DODATEK Č. SML/2019/205-2

Změnový list č.1 - změny v oplocení, zábradlí, napájecím kabelu

Stavba : Rekonstrukce PSOV Jiřina, souvisejících objektů a stokové sítě

Změnový list č. 2 - prodloužení dešťové kanalizace, změna termínu dokončení díla

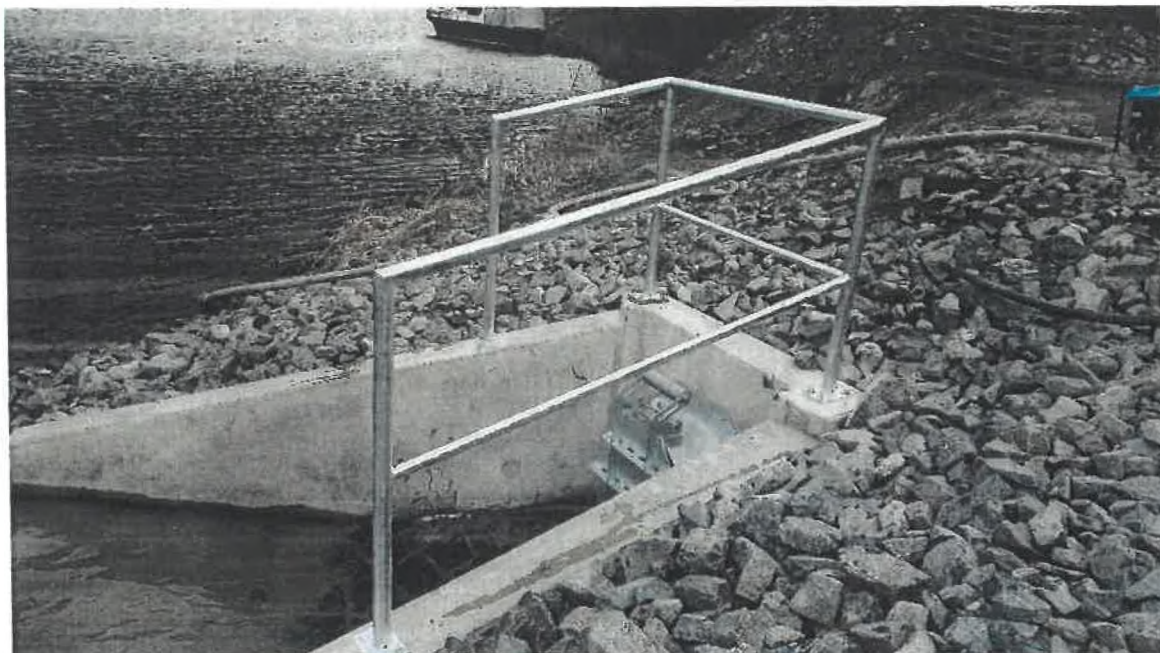
V této změně došlo k záměně povrchové úpravy zábradlí výústního objektu. Původní povrchová ochrana zajištěná pomocí nátěru byla s ohledem na údržbu a životnost zaměněna za pozinkovanou povrchovou úpravu. Zábradlí bylo vyrobeno dle aktualizovaného výkresu zaslaného projektantem.

V této změně došlo k záměně typu napájecího kabelu pro PSOV. Po zkontrolování stávajícího napájecího kabelu, který měl větší průřez, než projekt předpokládal došlo k přepočítání požadavků na velikost tohoto napájecího kabelu a zvětšení průřezu napájecího kabelu z původních 4x16mm² na nový 4x25mm².

Projekt předpokládal demontáži stávajícího oplocení v úseku od PSOV směrem k Labi a jeho následnou obnovu z pletiva. Dle dohody investora s majitelem pozemku byla obnova oplocení provedena ze svařovaných sítí s PVC povrchovou úpravou.

Dle dohody investora s majitelem oplocení bylo demontováno 24 m oplocení, byl vybourán betonový základ, po dobu stavby byl pozemek zajištěn provizorním rámovým oplocením a plot bude obnoven z betonových KB bloků jiným zhotovitelem.

01.a - Stavební jáma A - výústní objekt

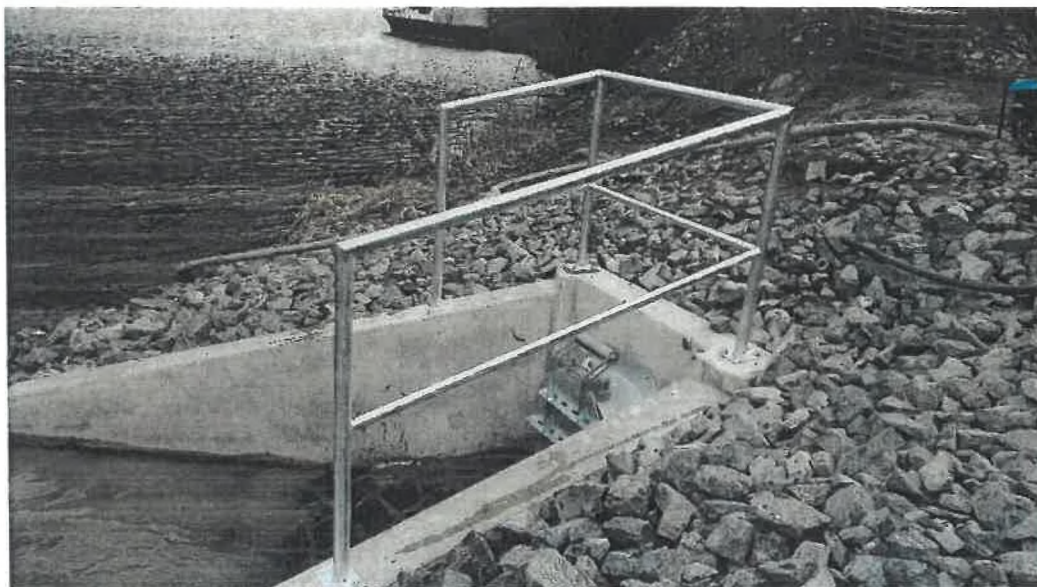
V této změně došlo k záměně povrchové úpravy zábradlí výústního objektu. Původní povrchová ochrana zajištěná pomocí nátěru byla s ohledem na údržbu a životnost zaměněna za pozinkovanou povrchovou úpravu. Zábradlí bylo vyrobeno dle aktualizovaného výkresu zaslaného projektantem.

Původní povrchová ochrana zajištěná pomocí nátěru byla projektem zamýšlena ve stylu zábradlí stávajících výústních objektů do Labe na této cyklostezce tj. výstražná žlutočerná (viz foto).

Autorský dozor souhlasí se záměnou povrchové úpravy.
